# **公共土木施設災害復旧事業について (道路関係)**

**鹿児島県土木部道路維持課**

## 事例：切土法面勾配の根拠を，隣接箇所等から判断

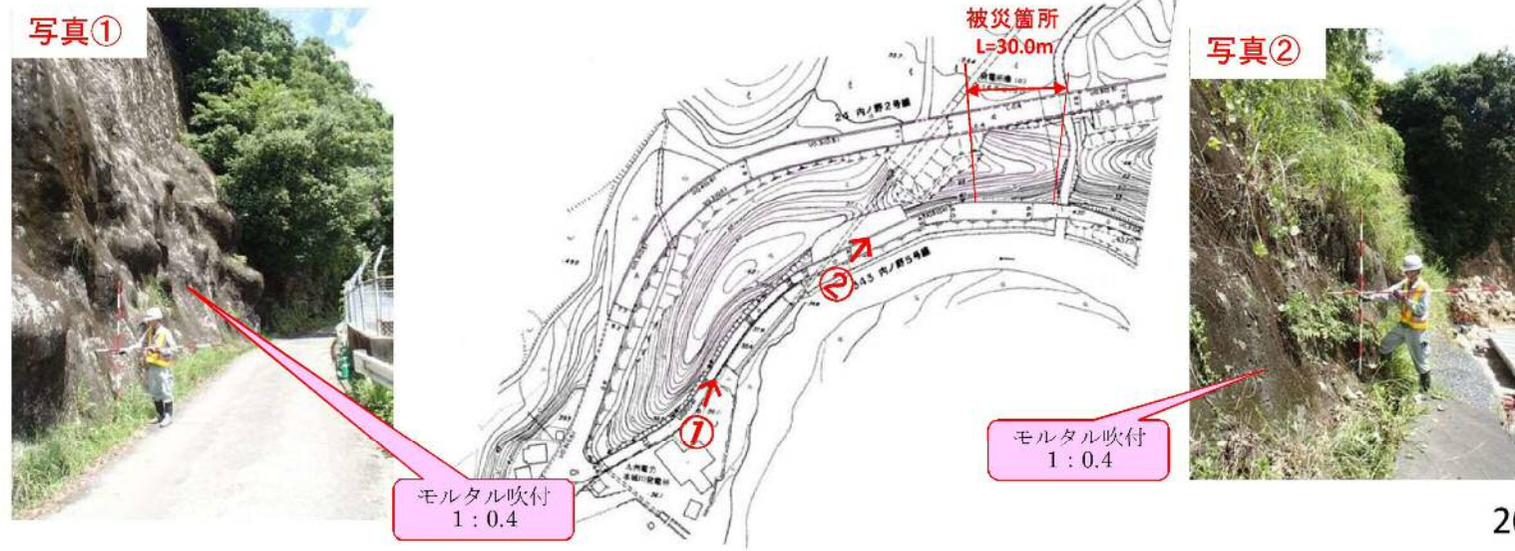
査定決定時は指摘無く採択されたが，後の重変協議時に，土工指針に基づく整理を要求された

## 事例①：掘削・土砂搬出のための仮設道路未計上・すり付け工の不足

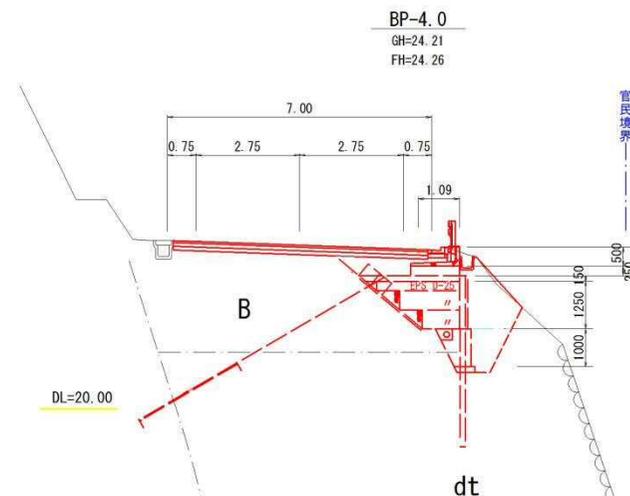
軽量盛土施工のための掘削土の搬出路が未計上  
→施工では起点側に10m程度のスロープを設けた。

すり付け工も軽量盛土で両端4.0m計上していたが、すり付け端部の掘削深が3mあり、すり付けが不足。

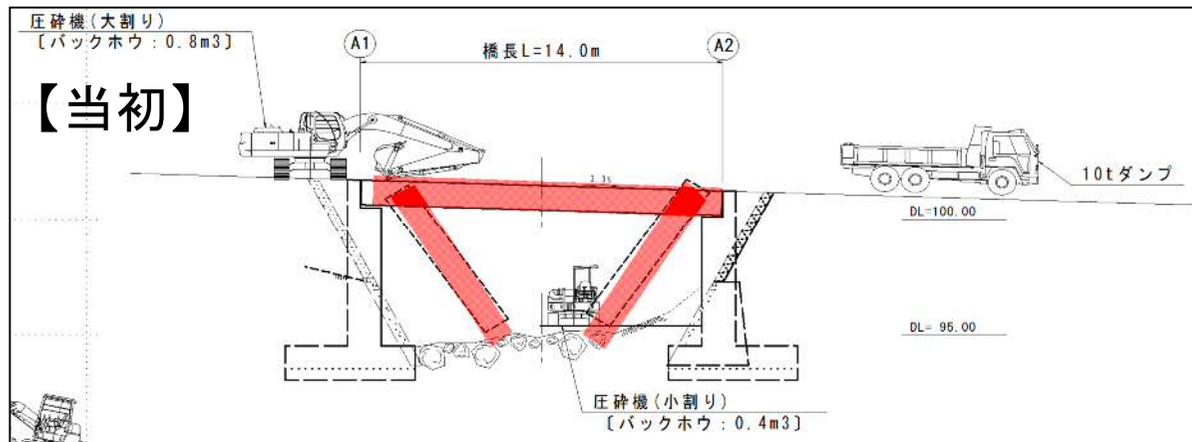
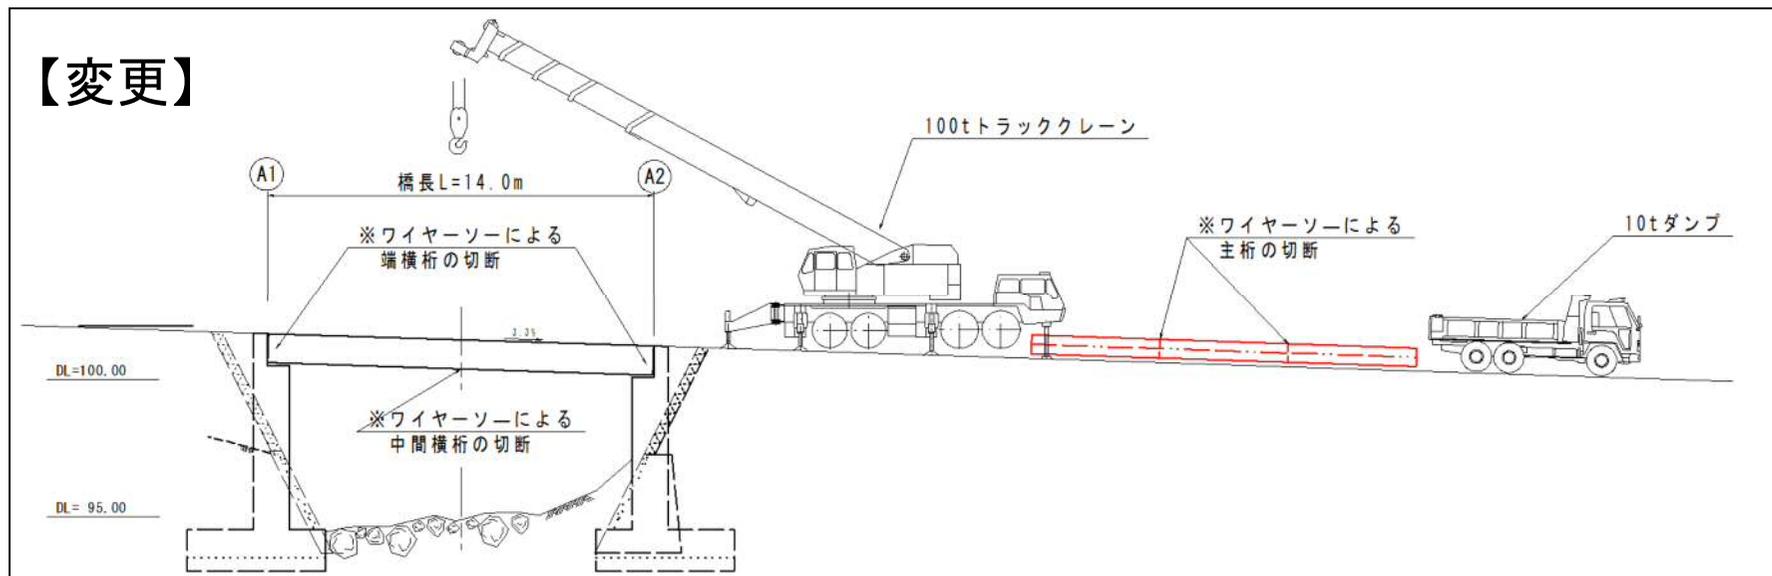
事例②：PC橋の撤去工法について，直接取壊しを選択  
←ワイヤーソー工法に変更したが，本省との重変協議  
にあたりかなりの時間を要した。

プレストレスが残っているPC橋を直接  
取り壊すのは実質困難

変更協議で認めてもらうために，  
残留プレストレスを計測したり，直接  
取り壊した事例を見つける等，  
非常に労力を要した。

# 欠格①: 山側法面の崩壊 ⇒ 被害少と判断

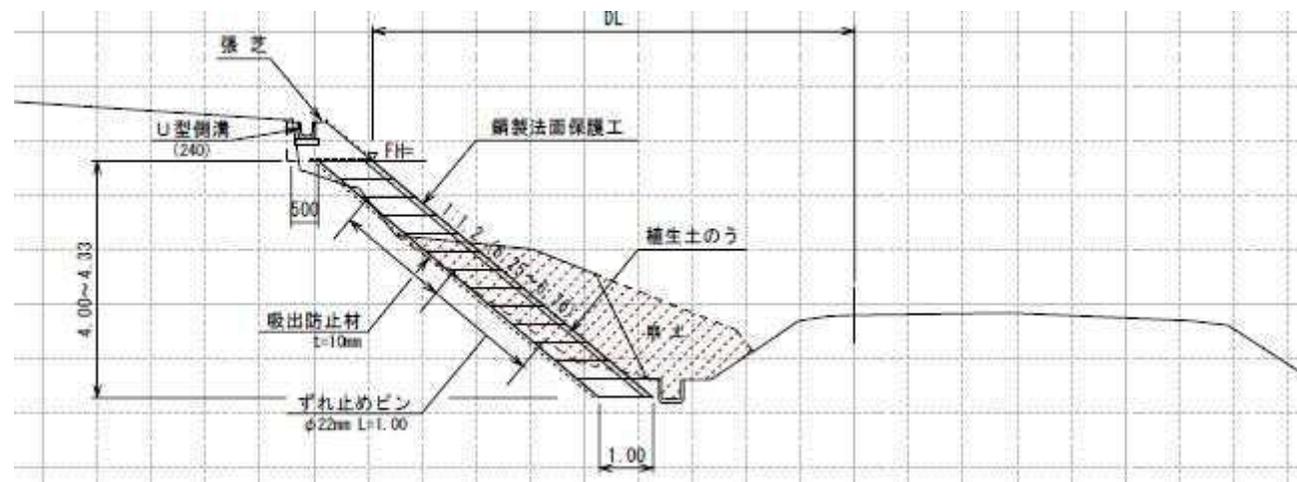
- ・のり面が崩壊し道路側溝が崩土により埋塞
- ・鋼製法面保護工  
L=37m
- ・申請額 9,952千円

- ・のり面の一部が損壊はしているが、道路機能損失とは見受けられない。

# 欠格②：木橋を永久橋で復旧⇒小規模施設と判断

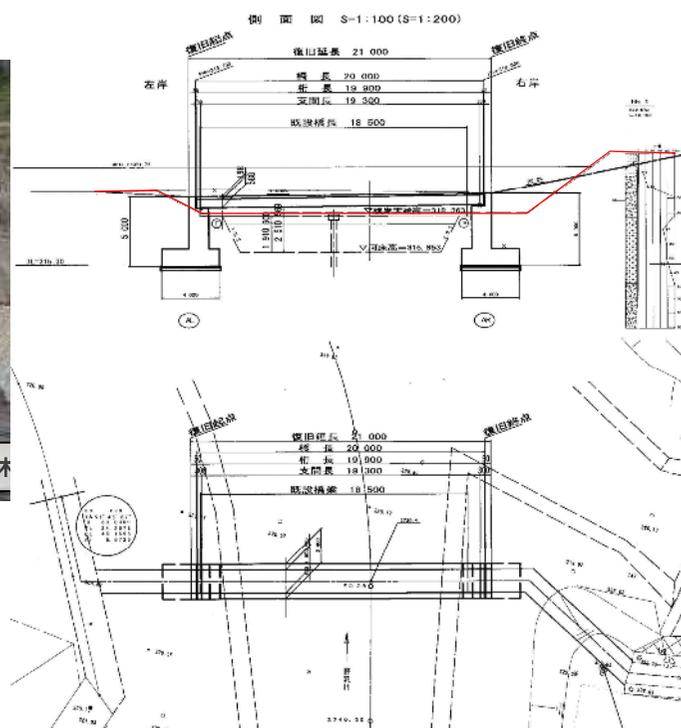
- 申請：
  - ・橋梁災 延長21m
  - ・木橋を永久橋で復旧
  - ・申請額 18,314千円

- 査定：
  - ・接続する2m以上の道路が、現地で確認できず、道路台帳でも確認できなかったことから小規模施設と判断

# 欠格③: 山側法面の崩壊⇒ 欠格(所管外施設)

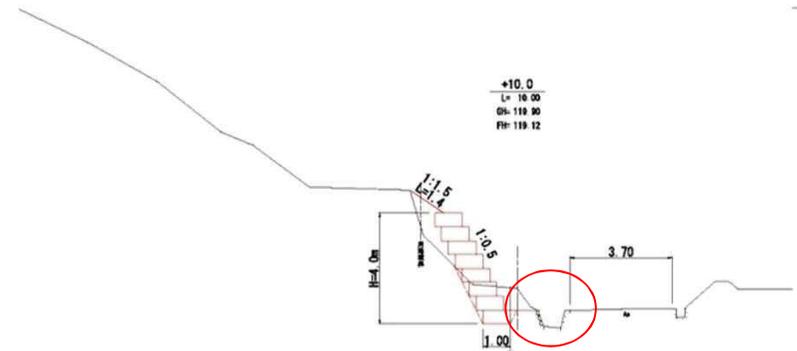
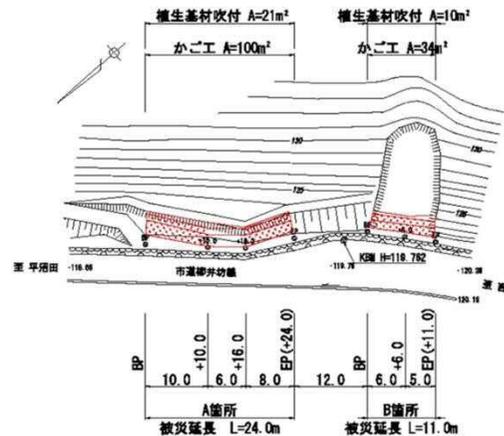
- 申請:
  - ・復旧延長 L=35m
  - ・かご工 134m<sup>2</sup>
  - ・申請額 5,051千円

- 査定:
  - ・被災施設が農水省所管施設であったため、所管外施設と判断。

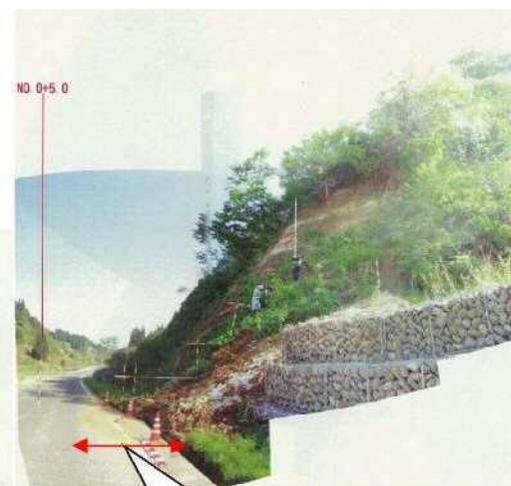
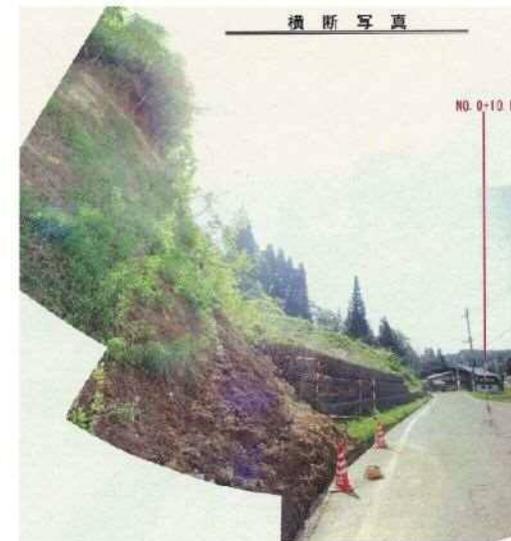
- 申請：
  - ・道路災 L=13.0m
  - ・民地法面の崩壊であるが、道路上へも崩土が流出し、被災原因除去として法面对策を申請。
  - ・吹付法砕工 A=54m<sup>2</sup>
  - ・申請額 2,083千円
- 査定：
  - ・崩土が車道幅員の4割以上達しておらず、「車馬の交通に著しい妨げ」はないと判断。
  - ・欠格(小規模施設)

崩土の堆積(茶色痕跡)が小規模である。

# 欠格⑤: 兼用護岸崩落 ⇒ 設計不備

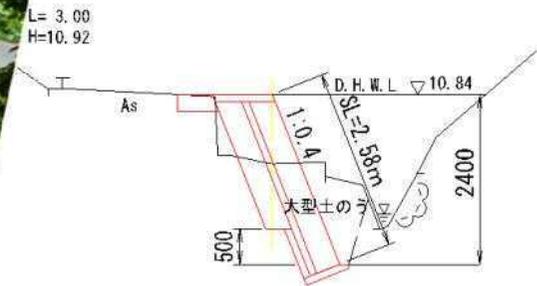
- ・延長 L=15.0m
- ・前後施設と設計流速から  
コンクリートブロック積 A=33m<sup>2</sup>
- ・申請額 2,264千円

- ・被災前の大型土嚢が、道路の兼用護岸として不適格
- ・現在大型土嚢があるということは、過年災
- ・欠格: 設計不備

# 失格①: 排水構造物(集水ます・横断排水) ⇒ 改良と判断

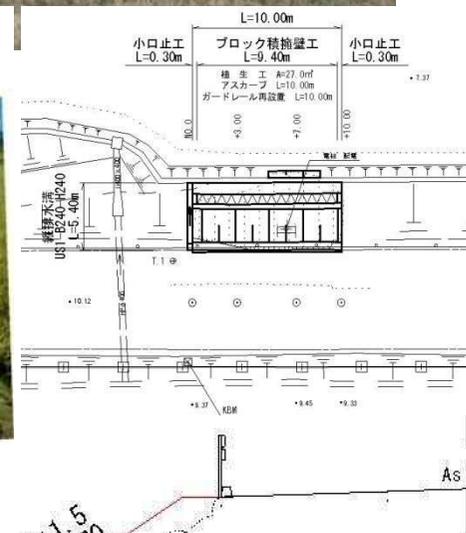
- ・かご枠による谷止めと排水構造物の整備
- ・申請額 2,675千円

- ・既設排水構造物は被災していない
- ・土砂詰まり等を考慮した構造(断面)での排水構造物の整備は改良にあたるためカット
- ・原因除去としてカゴによる谷止は採択
- ・査定額 1,108千円
- ・失格

# 失格②：路側法面の崩壊 ⇒ 用地活用

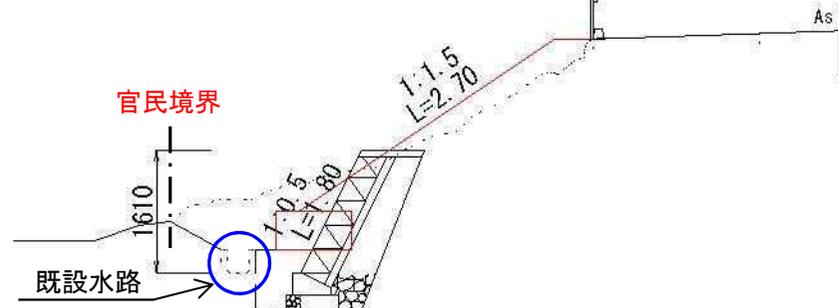
- ・22災 延長 L=10m
- ・路肩および法面保護が必要
- ・Coブロック積
- ・排水工(アスカーブ, 縦排水溝)
- ・申請額 1,019千円

- ・既設水路まで幅(余裕)がある
- ・用地活用し法尻かご1段に変更
- ・部分的な排水処理は効果なし
- ・査定額 252千円

# 失格③: 路側法面の崩壊 ⇒ 工法の変更

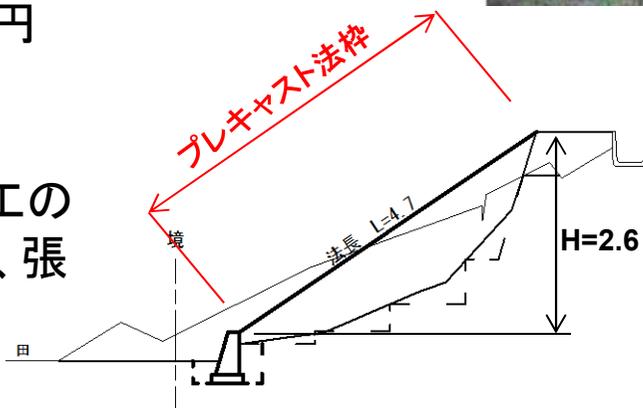
- ・既設盛土材を除去後、良質土による盛土復旧
- ・プレキャスト法枠工による法面保護
- ・延長:L=10.5m
- ・申請額 :1,477千円

- ・プレキャスト法枠工の必要性がないため、張芝工に変更
- ・査定額:805千円

# 失格④：路肩の崩壊 ⇒ ブロック積法長の変更

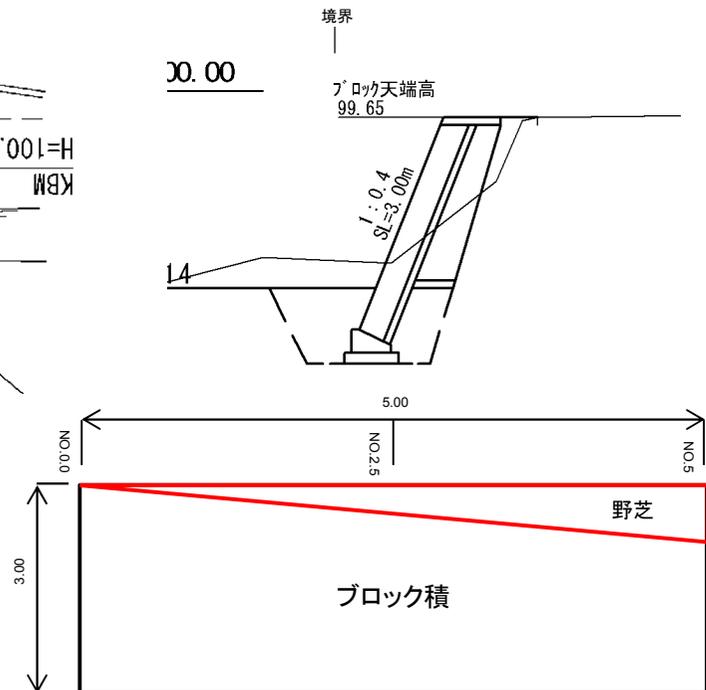
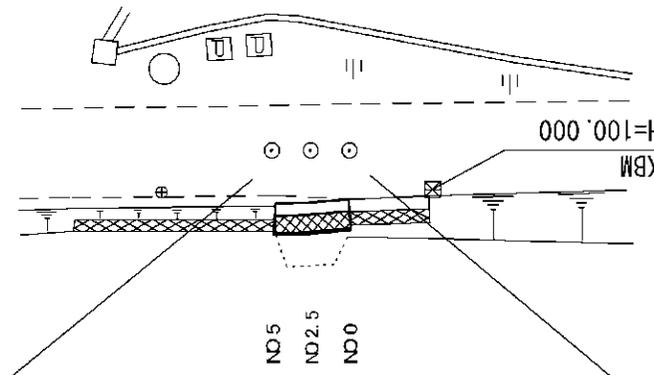
- 申請：
  - ・延長 L=5.0m
  - ・ブロック積 A=15.0m<sup>2</sup>
  - ・申請額 681千円

- 査定：
  - ・ブロック積を既設天端で結ぶ
  - ・査定額 596千円

# 失格⑤：多段かご工 ⇒ 掘削工及び植生工

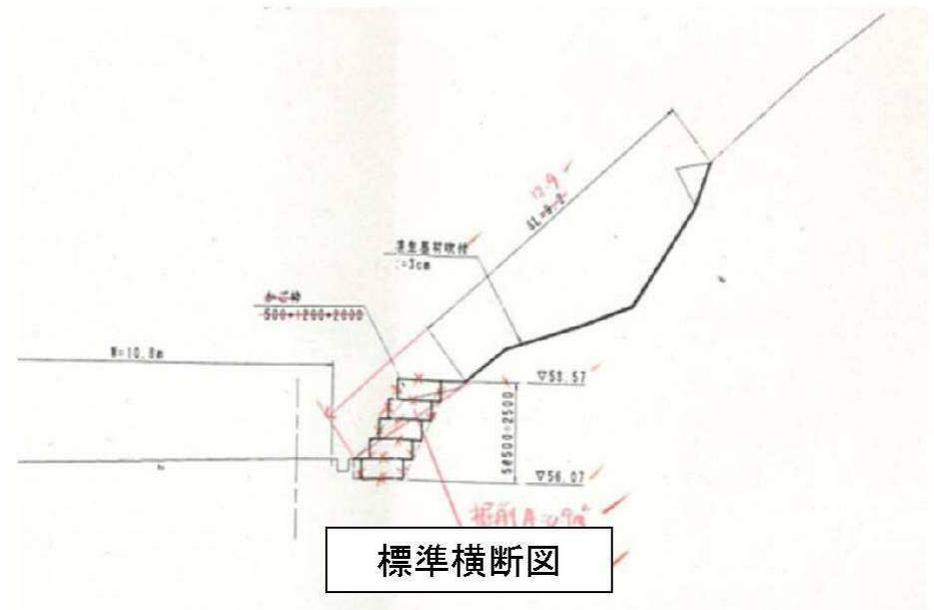
- ・延長11.0m
- ・申請額 1,658千円
- ・かご工:24m<sup>2</sup>, 植生工:79m<sup>2</sup>

- ・掘削工(崩土除去)により法面が安定する  
と考えられるため、構造物(かご工)の必要  
はない
- ・査定額:1,022千円
- ・失格

# 失格⑥：法面被災 ⇒ 部分的な被害と判断

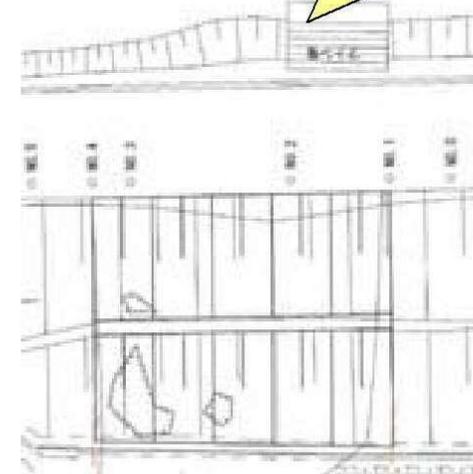
- ・申請額 1,195千円
- ・植生工 342m<sup>2</sup>
- ・路側防護柵工 28m

- ・道路下側法面崩落は部分的な表面浸食であるため、小崩落部分のみ植生工を計上。
- ・防護柵工の破損は、道路反対側の斜面崩落が原因のため、廃止
- ・査定額 72千円
- ・失格

# 変更①：道路の路肩 ブロック積 ⇒ L型擁壁

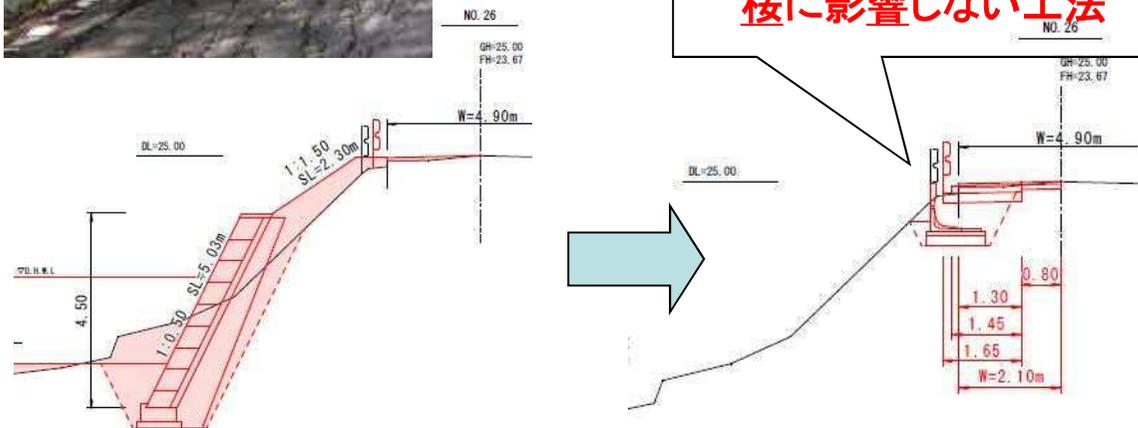
- 申請：
  - ・法尻から兼用護岸としてブロック積を計画
  - ・申請額 9,998千円

- 査定：
  - ・法尻部は被害小のためカット
  - ・桜を切らずに施工
  - ・路肩部にL型擁壁設置で変更
- ・査定額 2,765千円

# 変更②: 道路の山側法面 ブロック積 ⇒ ふとんかご

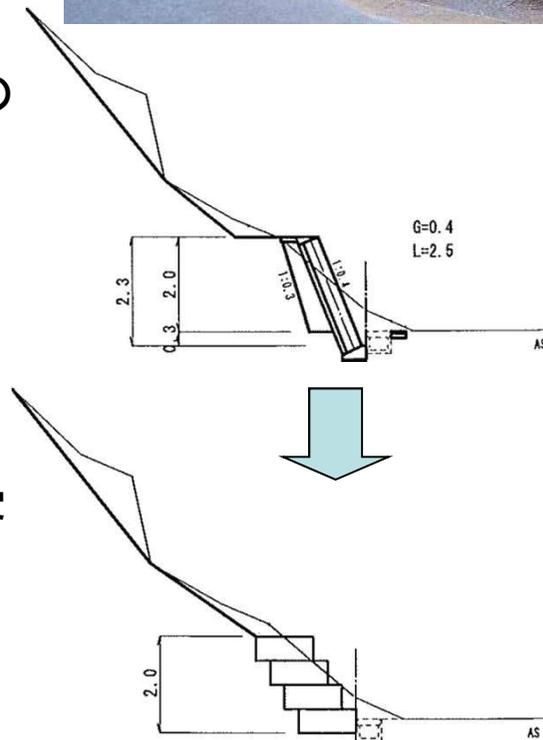
- ・豪雨による表面侵食で斜面の崩壊を確認
- ・ブロック積  $A=126.0\text{m}^2$
- ・植生基材吹付  $A=476.0\text{m}^2$
- ・申請額 9,968千円

- ・山林からの浸透水が多く見受けられるため、排水に適した工法がよい。
- ・査定額 7,304千円

# 変更③: 補強土壁工+河川護岸 ⇒ 親杭工+アンカー工

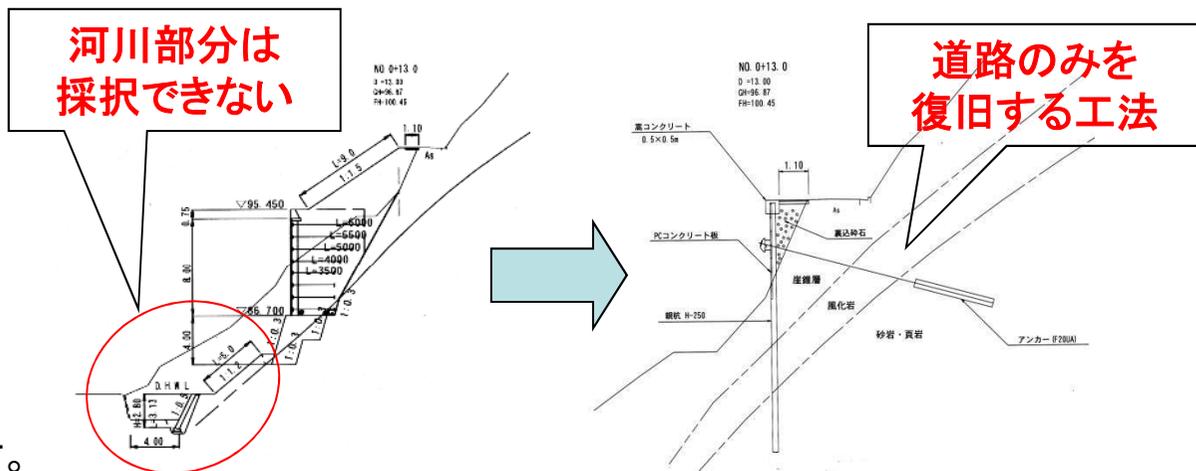
- ・道路災(兼用道路)で申請。
- ・当初、河川との兼用工作物を検討していたが、経済比較により本工法を選定した。
- ・延長 26.0m
- ・申請額 40,645千円

- ・本箇所は道路災と河川災と分けて申請すべきであり、河川災である河川護岸及び法面工については、採択できない。
- ・道路のみを復旧する工法を再検討。
- ・査定決定額 16,707千円

# 変更④: かごマット ⇒ 吹付砕工

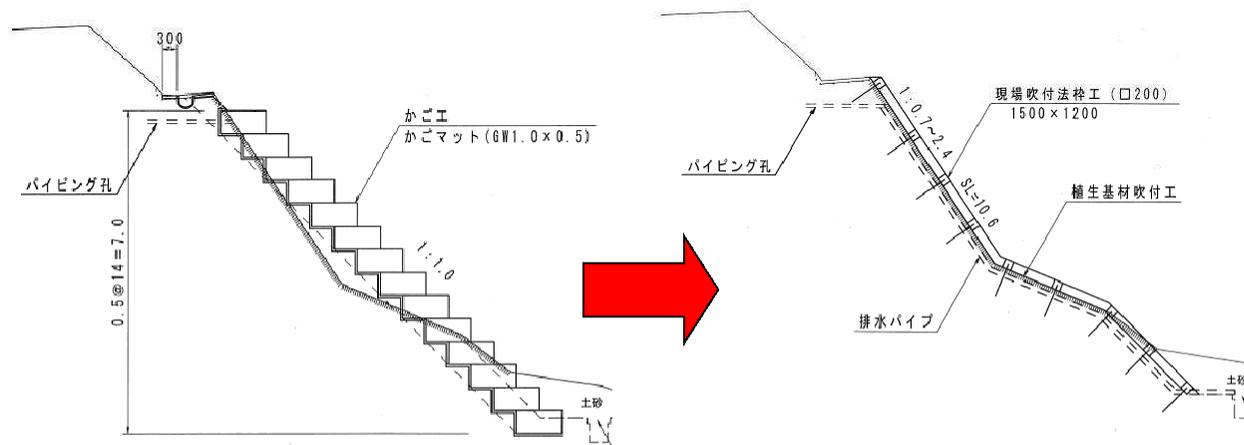
- ・のり面の安定及び湧水を考慮しかごマット工を申請
- ・申請額 1,620千円

- ・道路土工 切土工・斜面安定工指針に基づき、崩壊箇所の状況を踏まえ、必要最低限の工法(吹付法砕)に変更。
- ・査定額 2,799千円

# 設計変更：高エネルギー吸収柵工 → 擁壁工

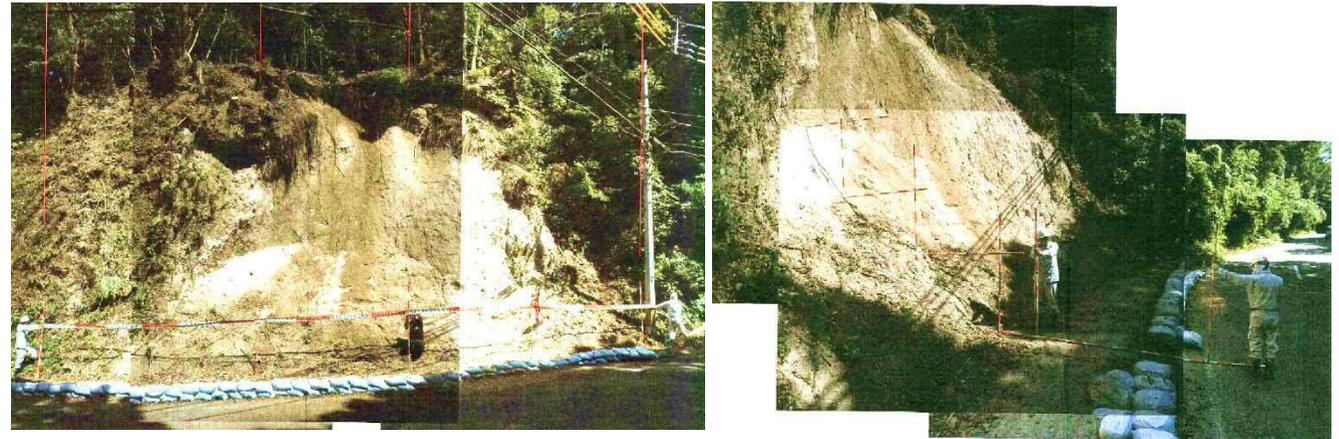
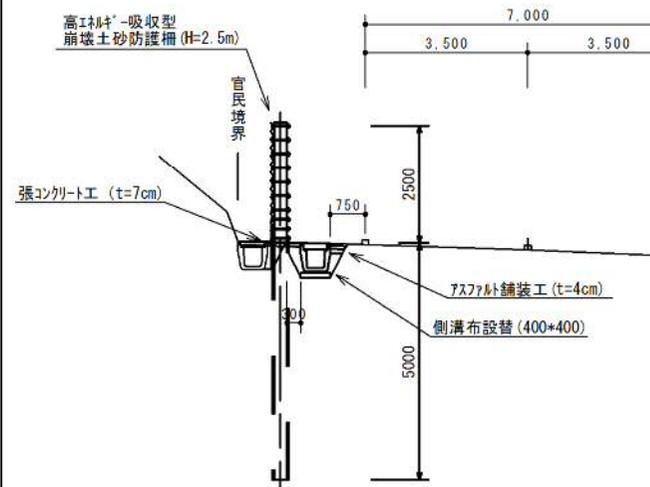
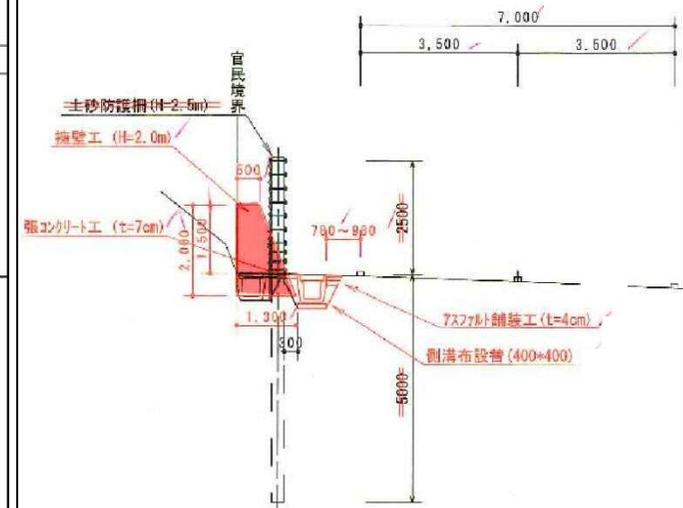
法面上に民地があり，用地買収が困難であった上，法面の安定勾配の確保も困難であったため，高エネルギー吸収柵工を申請  
(H=2.5m L=16.5m)  
申請額：13,930千円

オーバーハング部の土塊の除去の上，エネルギーを再計算して，経済的な工法に変更。

待受擁壁工
